Всемирный форум для согласования правил
в области транспортных средств

Предложение по дополнению 3 к поправкам серии 03 к Правилам № 129 ООН (усовершенствованные детские удерживающие системы)

Представлено экспертами от Рабочей группы по пассивной
безопасности*

Дополнение 3 к поправкам серии 03 к Правилам № 129 ООН (усовершенствованные детские удерживающие системы)

Бустерная подушка для конкретного транспортного средства

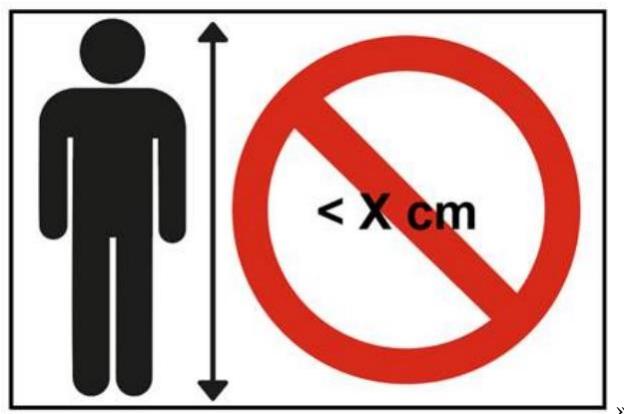
- 4.8.4 На усовершенствованной детской удерживающей системе типа "бустерная подушка для конкретного транспортного средства" (за исключением встроенных) предусматривается нестираемый знак, который должно быть виден для лица, устанавливающего усовершенствованную детскую удерживающую систему в транспортном средстве, со следующей информацией:

- 4.8.5 На усовершенствованной детской удерживающей системе типа "бустерная подушка" предусматривается нижеследующий нестираемый знак (размером не менее 60 x 40 мм), который должен быть виден для лица, устанавливающего усовершенствованную детскую удерживающую систему в транспортном средстве. Ограничение X, указанное на знаке, соответствует нижней границе ростового диапазона, в отношении которого официально утверждена данная усовершенствованная детская удерживающая система. Если бустерная подушка официально утверждена для использования в сочетании с бустерным сиденьем, то этот знак должен быть виден только в том случае, когда УДУС используется как бустерная подушка.

Рис. 1

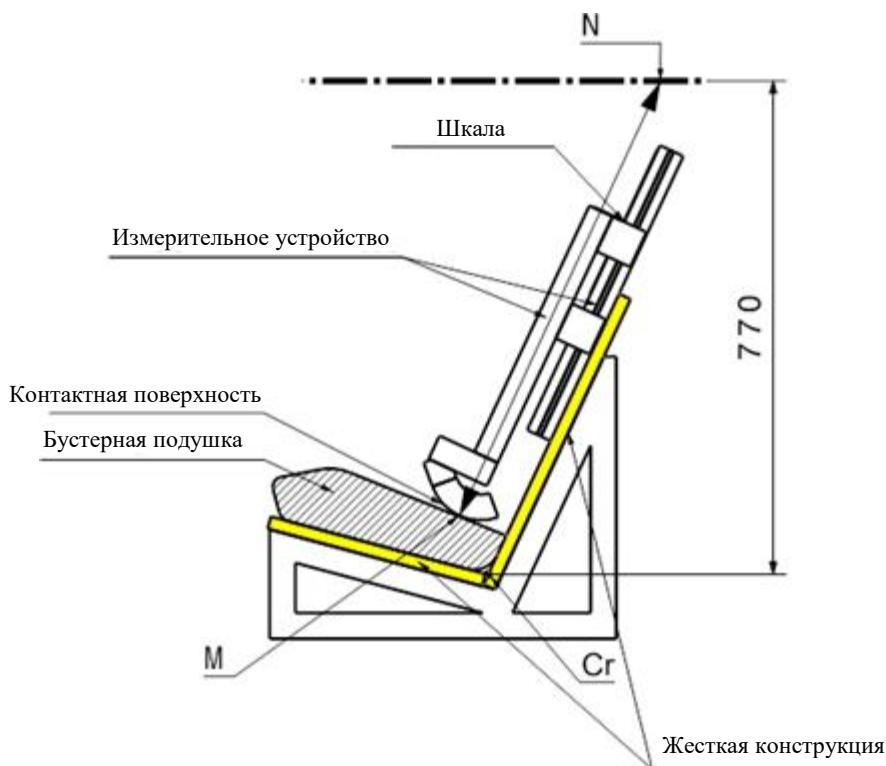
«6.1.3.6 В случае бустерных подушек официальное утверждение типа для роста ниже 125 см не выдается. Поэтому бустерные подушки не должны использоваться при росте ниже 125 см.

Бустерные подушки должны обеспечивать такое положение на испытательном стенде, описанном в приложении 6, чтобы верх головы ребенка находился на уровне или выше горизонтальной плоскости, расположенной на расстоянии 770 мм по вертикали от оси Cr.

Для проверки бустерной подушки на соответствие этому требованию используют следующую процедуру (см. рис. 1 ниже):

- a) Для проверки используют макет испытательного стенда. По геометрической форме макет должен соответствовать испытательному стенду, определенному в приложении 6 к настоящим Правилам, включая подушки сиденья. Однако ширина испытательного стенда может быть уменьшена, если ширина составляет от 500 до 800 мм, как показано в приложении 25. Испытательный стенд должен иметь жесткую конструкцию и не должен деформироваться при использовании измерительного устройства, определенного в приложении 25.
- b) К имитатору испытательного стenda присоединяют жесткую конструкцию, на которой расположена скользящая часть. Устанавливается горизонтальная плоскость, расположенная на расстоянии 770 мм по вертикали от оси Cr.

- c) Бустерную подушку размещают на имитаторе испытательного стенда таким образом, чтобы осевая линия бустерной подушки совпадала с осевой линией имитатора испытательного стенда, а задняя поверхность бустерной подушки касалась спинки имитатора испытательного стенда.
- d) При наличии креплений ISOFIX они должны быть зафиксированы в нижних креплениях ISOFIX испытательного стенда. К плоскости, проходящей параллельно поверхности имитатора испытательного стенда, прилагают дополнительное усилие в 135 ± 15 Н. Это усилие прилагают вдоль осевой линии усовершенствованной детской удерживающей системы на высоте не более 100 мм над поверхностью сиденья имитатора испытательного стенда.
- e) Измерительное устройство сдвигают вниз параллельно спинке имитатора испытательного стенда до тех пор, пока оно не упрется в бустерную подушку.

Рис. 2

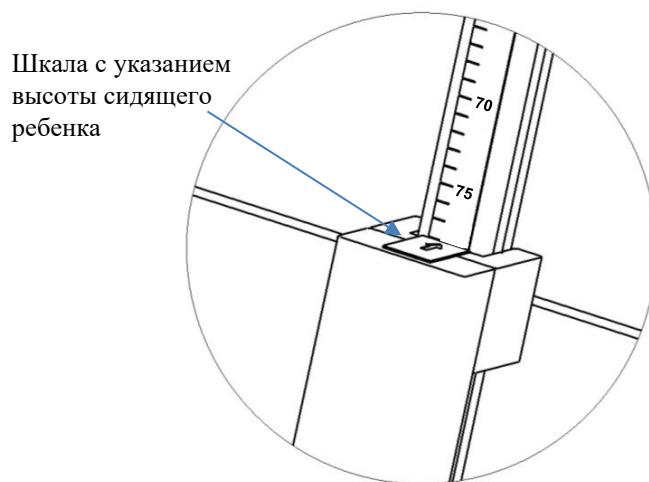
- f) Расстояние, измеренное между точками М и N (рис. 1), представляет собой высоту ребенка в сидячем положении, который будет пользоваться бустерной подушкой. Соответствующее значение указано на шкале измерительного устройства (рис. 2).

- g) При помощи приведенных в таблице 3 данных определяют соответствующий минимальный рост детей, которые могут быть размещены на бустерной подушке, по значению высоты в сидячем положении. Например, высоте в сидячем положении 66,2 см соответствует минимальный рост ребенка 125 см, а высоте в сидячем положении 75,9 см – рост 150 см.
Если значение роста, соответствующее измеренной высоте в сидячем положении, не является целым числом, то это значение всегда округляют до следующего целого числа (например: измеренная высота в сидячем положении = 70,1 см ► соответствующий рост = 135,65 см ► минимальный допустимый рост = 136 см).

1. Схемы знака официального утверждения

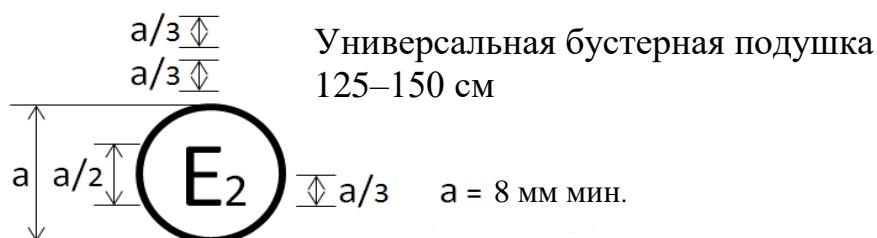
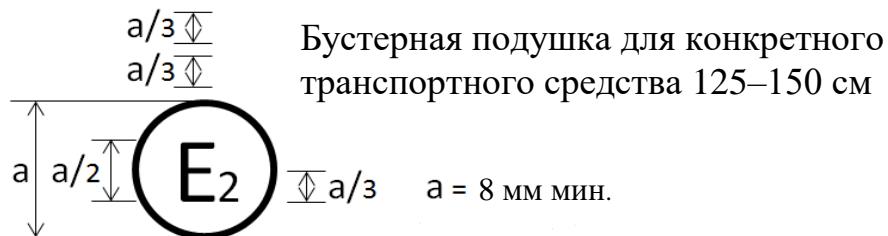
Усовершенствованная детская удерживающая система, на которой проставлен вышеуказанный знак официального утверждения, может устанавливаться на любом сидячем месте "размера i" и любом универсальном сидячем месте и использоваться в размерном диапазоне 125–150 см; она официально утверждена во Франции (E2) под номером 032439. Номер официального утверждения указывает, что официальное утверждение было предоставлено в соответствии с требованиями Правил, касающимися официального утверждения усовершенствованных детских удерживающих систем, используемых на борту автотранспортных средств, с внесенными в них поправками серии 03. Кроме того, на знаке официального утверждения должны быть указаны название Правил, а после него – серия поправок, в соответствии с которой было предоставлено официальное утверждение.

Усовершенствованная детская удерживающая система, на которой проставлен вышеуказанный знак официального утверждения, представляет собой устройство, которое не может устанавливаться на любом транспортном средстве, но может использоваться в размерном диапазоне 125–150 см; она официально утверждена во Франции (E2) под номером 032450. Номер официального утверждения указывает, что официальное утверждение было предоставлено в соответствии с требованиями Правил, касающимися официального утверждения усовершенствованных детских удерживающих систем типа "бустерная подушка для конкретного транспортного средства", используемых на борту автотранспортных средств, с внесенными в них поправками серии 03. Кроме того, на знаке официального утверждения должны быть указаны название Правил, а после него – серия поправок, в соответствии с которой было предоставлено официальное утверждение.

Устройство для измерения высоты бустерной подушки

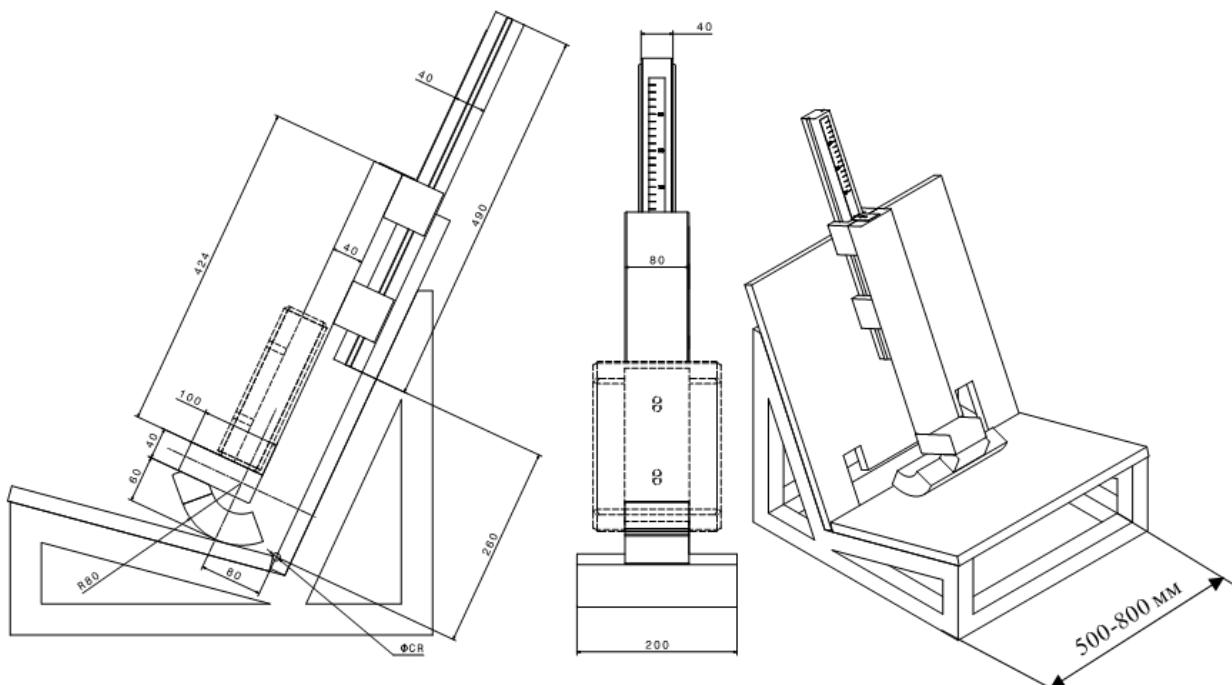
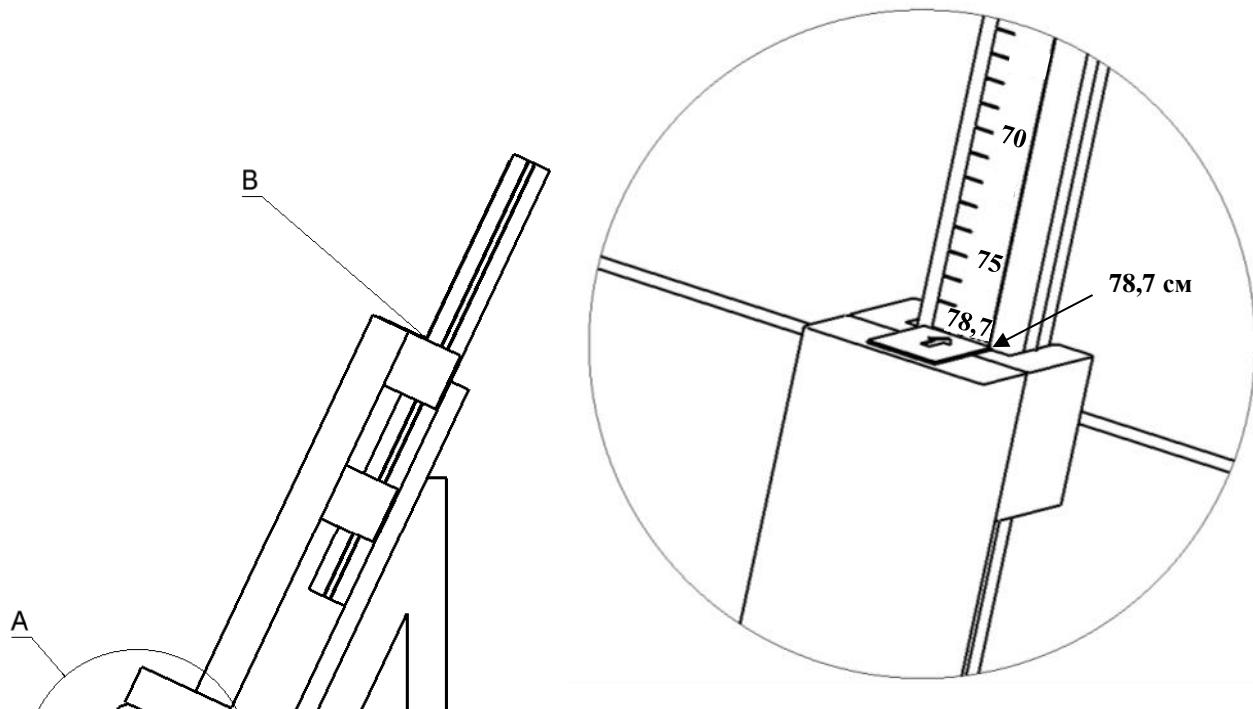
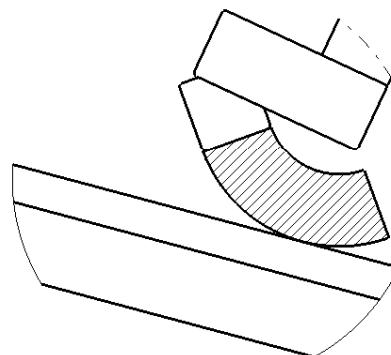
Масса устройства должна составлять 15 ± 1 кг

Для калибровки шкалы измерительного устройства необходимо, чтобы его конструкция касалась опорной поверхности (вид А). В данной конфигурации шкала должна показывать калибровочное значение 78,7 см (вид В).

Калибровка измерительного устройства производится по высоте манекена «Гибрид III» 5-го процентиля в сидячем положении на испытательном стенде, определенном в приложении 6 к настоящим Правилам. При установке манекена на испытательном стенде в сидячем положении верхняя часть головы манекена находится на расстоянии 77,0 см от оси Сг. Номинальная высота манекена в сидячем положении составляет 78,7 см, поэтому в качестве калибровочного значения используется значение 78,7 см.

Рис. 1

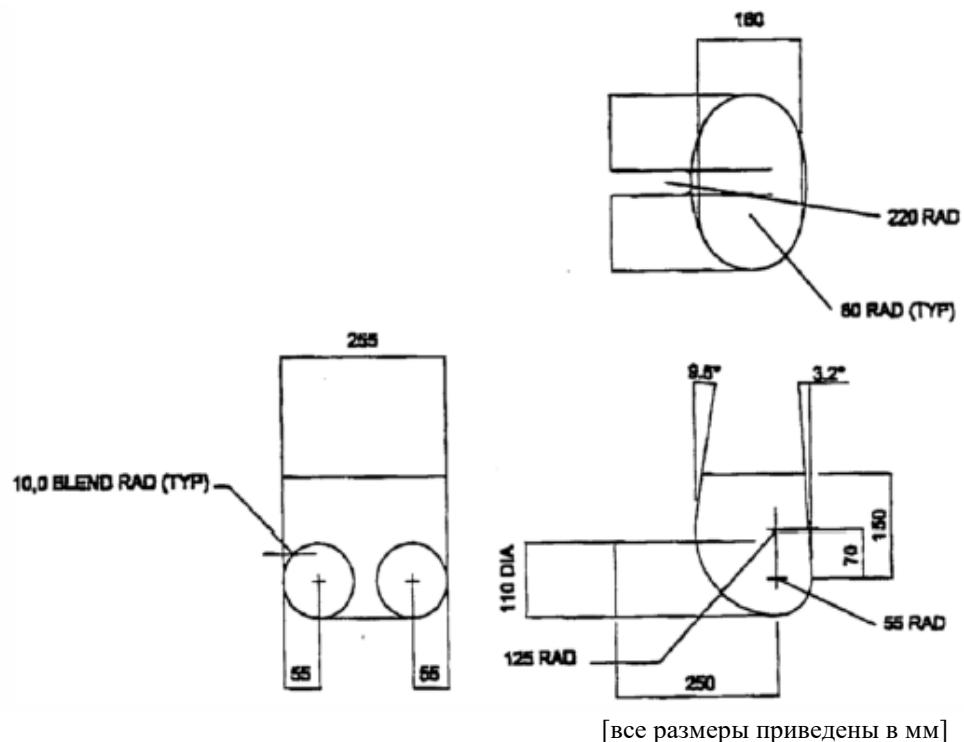
Положить на поверхность сиденья испытательного стендса хлопчатобумажную ткань. Установить бустерную подушку на испытательном стенде, разместить модель нижней части туловища, как это показано на рис. 1 приложения 26, на поверхности сиденья подушки и пристегнуть ремнем безопасности для взрослых с креплением в трех точках при натяжении ремня, как предписано в пункте 7.1.3.5.2.2. С помощью лямки или подобного куска материала шириной 25 мм, обвязанного вокруг бустерной подушки, приложить усилие 250 ± 5 Н в направлении стрелки А (см. рис. 2 приложения 26) параллельно поверхности сиденья испытательного стендса.

В ходе испытания бустерная подушка не должна полностью высвобождаться из-под ремня безопасности для взрослых с креплением в трех точках и должна оставаться под моделью туловища.»
